1. 耐力壁に関する質疑

2. 壁量計算に関する質疑

3. 四分割法に関する質疑

4. N値計算等に関する質疑

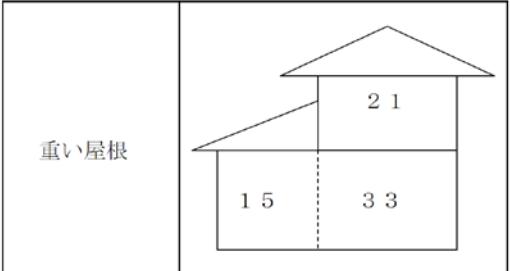
| Q1-21 | テキスト P105(第 2 版、第 1 版の場合は P107) の「耐力壁の凡例」に記載している筋かい記 | 筋かいの記号の向きについては、特に決まり事があるわけではなく、設計者によっては、テキスト |

| | <p>号の向きについて、立面にした場合にどの向きになるのか教えて下さい。</p>  | <p>にあるものと逆向きに定義する場合があります。設計する際には、誤解を招かないよう、記号の意味をきちんと定義しておくことが重要です。ちなみに当該テキストでは、下図のとおりに定義しております。</p>  <p>平面図の記号</p> <p>立面での向き</p> <p>※右下がりはこの逆</p> |

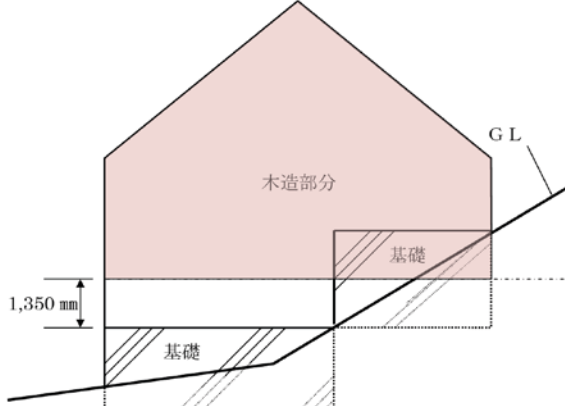
| Q1-25 | <p>床勝ち仕様大壁の耐力壁は、下記の形状でも良いのでしょうか。</p>  | <p>ご質問の仕様は、大壁（昭 56 建告第 1100 号第 1 第五号）ではなく真壁（同告示第三号）となりますが、真壁の場合は床勝ち仕様は認められておりません。</p> |

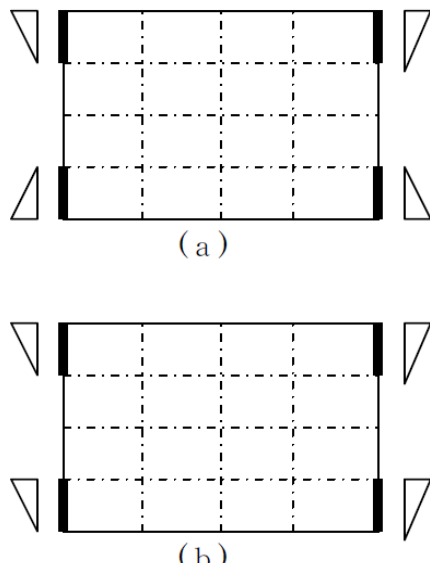
| <p>Q2-12</p> | <p>テキスト P8 床面積に乗ずる値について、下図のように 2 階建ての平屋建て部分は 15 ではないのか？</p>  | <p>令第 46 条第 4 項表 2 では、2 階建ての下屋部分の記載がなく、単に「階数が 2 の建築物の 1 階」という規定しかないため、「下屋」と「上階がある 1 階」の区別なく、33 を採用します。</p> |

| <p>Q2-13</p> | <p>下図のように幅 910 mm の壁に対して T 字型に壁が交わる場合、真ん中の柱の両側に筋かいを入れたとします。この場合は、壁量にカウントできるのでしょうか。</p> | <p>テキスト P 2 0 に記載のとおり、幅 900 mm 未満の筋かい耐力壁は、耐力壁として扱えません。この事例では、幅 455 mm の筋かい耐力壁が 2 枚となりますので、耐力壁とみなされず、壁量にカウントすることはできません。</p> |

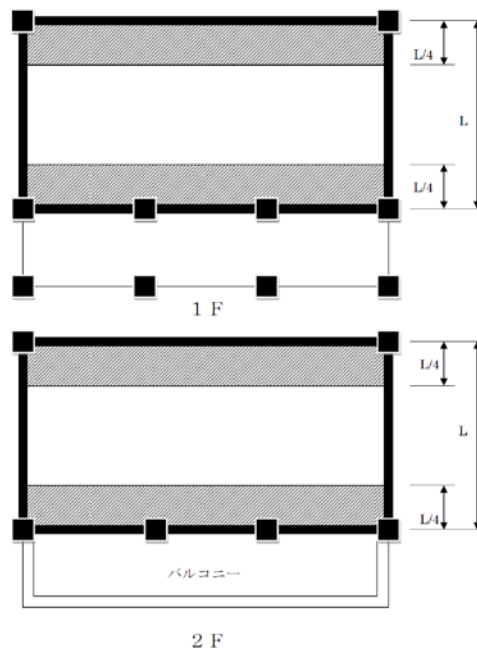
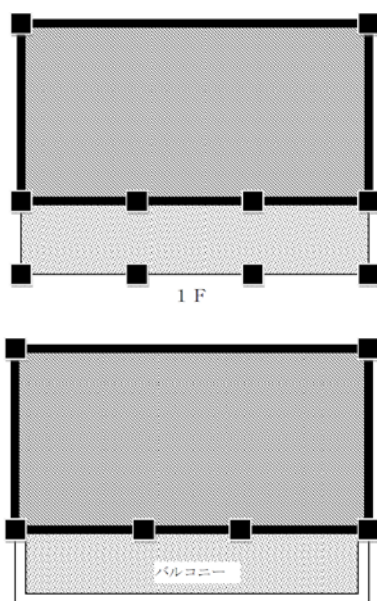
| NO | 質問内容 | 回答(案) |
|-------------|--|--|
| <p>Q3-1</p> | <p>階段室が突出する下記のような平面計画において、Bラインに耐力壁を配置すれば、壁量計算も四分割法を満足できますが、計画上Cライン上にも耐力壁を入れ、四分割法を適合させるためにAラインにも耐力壁を入れる方が望ましいと考えられます。しかし、Aラインは開口部としているため、耐力壁は入りません。どうしたらよいのでしょうか。</p>  | <p>四分割法を行った場合、Cラインに耐力壁を入れるのであれば、Aラインの開口部を耐力壁に変更せざるを得ません。但し、Cラインに壁を入れた状態で、偏心率計算を行って 0.3 以下を確かめる方法もあります。</p> |

| <p>Q3-2</p> | <p>下図のように平面不整形で外壁線が揃っていない場合や吹き抜けがある場合においては、左右に分けて全長を四分分割するということが宜しいのでしょうか。</p>  | <p>平面不整形等の場合であっても下図のように最も外側の外壁線を四分分割して検討を行います。ただし、このような形状の建物は、偏心率の計算により壁の偏りを確認することが望ましいです。</p>  |

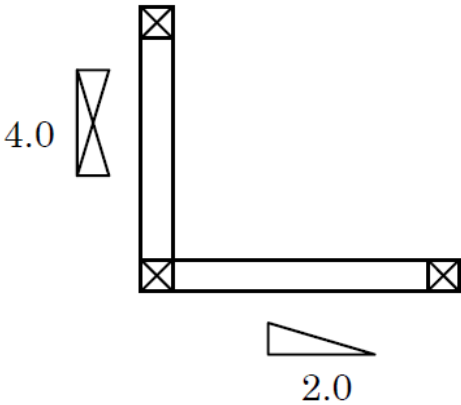
下図の場合、ベランダは四分割法の分割長さに含まれますか。

床面積に算入されないベランダ部分は含まれません。分割方法は、下図のとおりとなります。

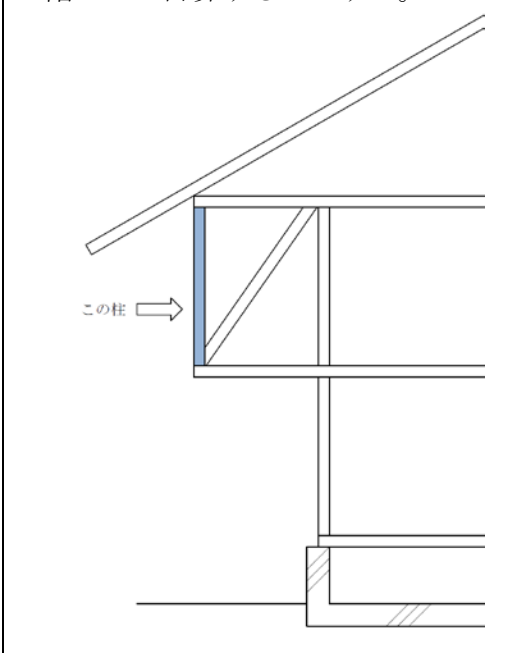
| NO | 質問内容 | 回答(案) |
|------|--|---|
| Q4-3 | 柱勝ちの場合の柱頭・柱脚金物は、どのようなものにすればよいのでしょうか。羽子板ボルトを使った場合についても、表 1-9(テキスト P31) のとおりの数値を使えば良いのでしょうか。 | <p>梁端部の羽子板ボルトは、梁の引き抜きに対して抵抗する金物として機能しますが、柱勝ち仕様の場合の柱の引き抜きには対抗できません。</p> <p>柱勝ちの場合の柱頭・柱脚金物の例として、当財団の梁受け金物を紹介します。詳細は下記のとおりです。</p> <p>http://www.howtec.or.jp/ninsyou/kanamono/hariuke_tukaikata.pdf</p> <p>7 ページの表 5.2 に対応する告示の等級と N 値が</p> |

| |  <p>図 柱勝ち接合部に羽子板ボルトを使った場合</p> | <p>記載しております。</p>  <p>図 梁受け金物を使った場合</p> |

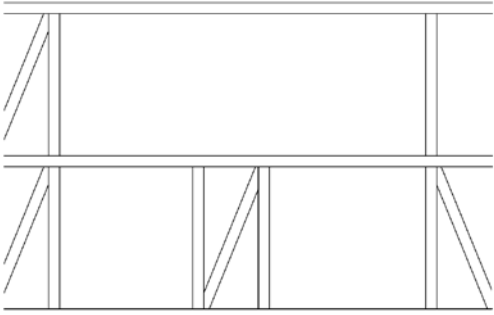
| Q4-14 | 告示の表から金物を選定する場合、下図のように X 軸、Y 軸が交わる部分の柱頭柱脚金物は、壁倍率 4.0 で検討するのでしょうか、それとも両方足した 6.0 で検討するのでしょうか。  | X 方向、Y 方向それぞれ柱頭柱脚金物を求め、耐力の大きい方の金物を選択します。 |

| <p>Q4-15</p> | <p>下図のように耐力壁が並ぶ場合、両方足した壁倍率 8.0 を満たす金物が必要なのでしょうか。</p>  | <p>告示の表から求める場合、左右それぞれから金物を求め、耐力の大きい方の金物を選択します。N値計算の場合、左右の倍率の差を求めて計算します。</p> |
